ヤマハ「MT-07」 / 「MT-07A」 リコールについて

リコール届出日：平成26年10月15日

改善箇所説明図

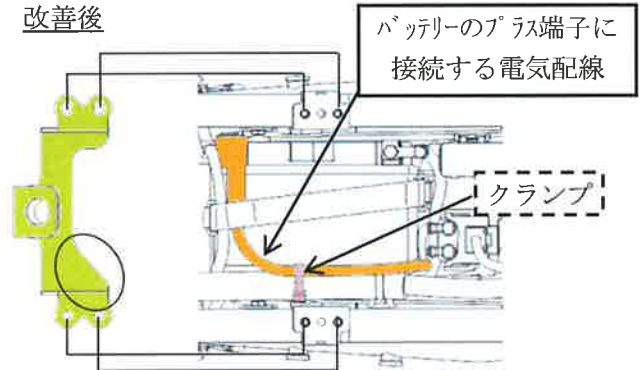
バッテリーのプラス端子に接続する電気配線の長さ及びシートブラケットの形状が不適切なため、電気配線がシートブラケットの上に乗り上げ、シートとシートブラケットの間に挟まることがある。そのため、そのままの状態で使用を続けると、当該電気配線の被覆が損傷し短絡して、最悪の場合、火災に至るおそれがある。

改善前

改善後

全車両、バッテリーのプラス端子に接続する電気配線及びシートブラケットを対策品に交換するとともに、電気配線にクランプを追加する。また、取扱説明書を修正したものに交換する。

識別：サイドスタンドブラケットに白ペイントを塗布する。

取扱説明書

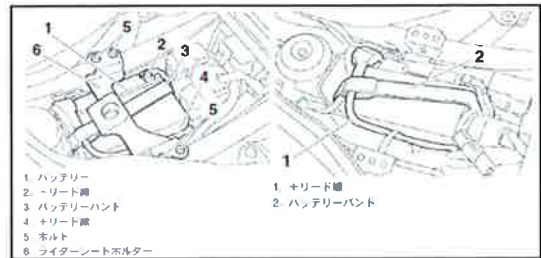
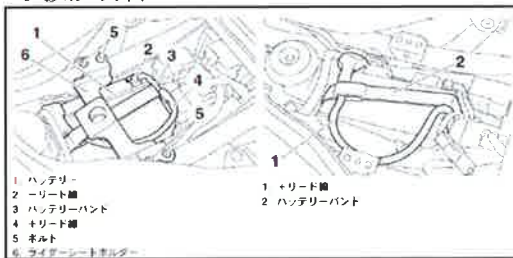
※また、記載ミスがありました、タンク容量、重量、最小回転半径についても修正しました。
